Acuerdo 978 Por el cual se aprueba la incorporación del cambio en los límites de generación y absorción de potencia reactiva de la unidad CT1 de la planta de generación Flores 1 y las respectivas curvas de carga

978

8 Junio, 2017

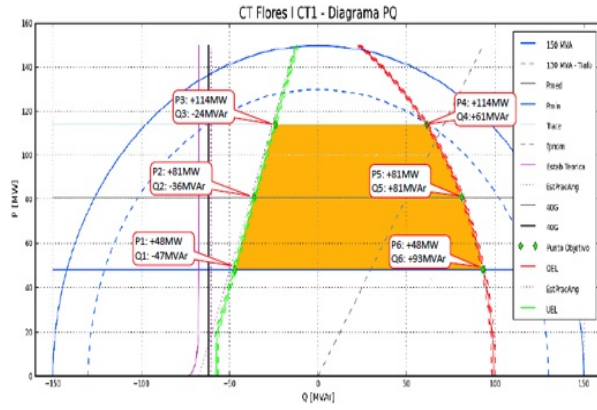
- 2** Que como resultado de la realización de las pruebas de potencia reactiva de la unidad CT1 de la planta de generación Flores 1, se encontraron diferencias en los límites de generación y absorción de potencia reactiva, haciéndose necesario solicitar el cambio de los parámetros de la curva de cargabilidad.

- 1** Aprobar la declaración de una nueva curva operativa de carga de la unidad CT1 de la planta de generación Flores 1, en las que se define la capacidad para entrega y absorción de potencia reactiva de la

unidad en función de la potencia activa generada.

Unidad	Parámetro a Modificar	Valor Anterior	Valor Nuevo
FLORES 1 Unidad CT1	Cap Gen reactivos (Mvar) en 48 MW	70	93
	Cap Abs reactivos (Mvar) en 48 MW	-54	-47
	Cap Gen reactivos (Mvar) en 81 MW	70	81
	Cap Abs reactivos (Mvar) en 81 MW	-54	-36
	Cap Gen reactivos (Mvar) en 114 MW	70	81
	Cap Abs reactivos (Mvar) en 114 MW	-54	-24
